Mission régionale d'autorité environnementale

**Avis sur un projet d'installation d'une centrale photovoltaïque
flottante sur un plan d'eau à Cernay (68)
porté par la société LAKETRICITY**

Nom du pétitionnaire	LAKETRICITY
Commune	Cernay
Département	Haut-Rhin (68)
Objet de la demande	Demande de permis de construire d'une centrale photovoltaïque sur un plan d'eau
Date de saisine de l'Autorité environnementale	07/10/2025

Figure 3: Les dispositifs d'ancrage envisagés par le pétitionnaire

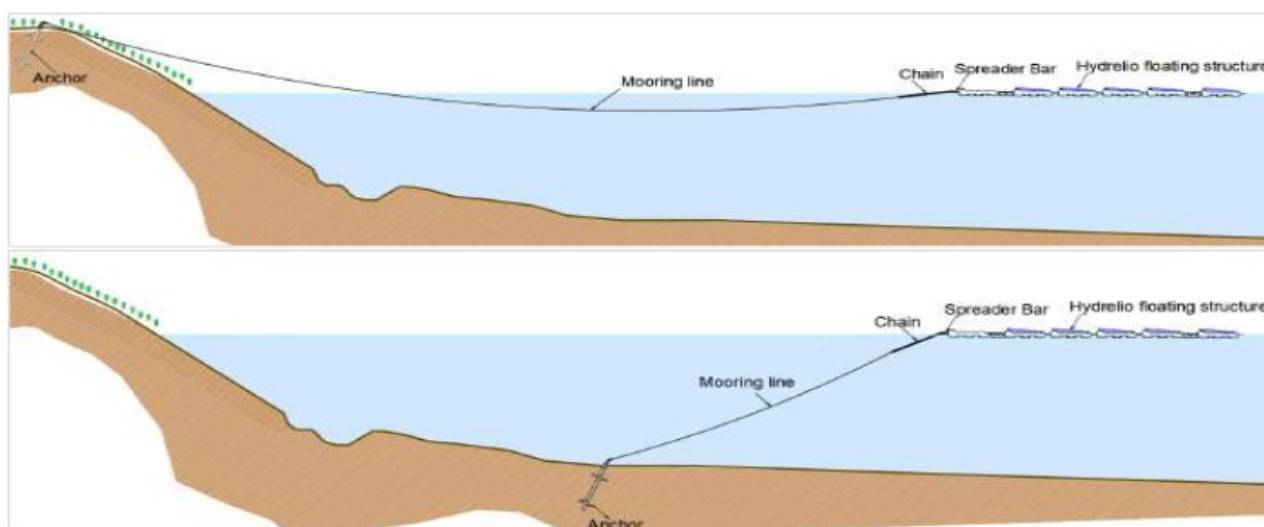
Il serait utile d'apporter des précisions sur les effets négatifs comme positifs des solutions d'ancrage de la partie flottante du parc, pour en déduire celles qui présentent le moindre impact pour l'environnement, dont la qualité de l'eau (voire aussi partie 2.3 sur la ressource en eau).

L'Ae recommande de comparer les impacts environnementaux des solutions d'ancrage et de justifier le ou les choix retenus.
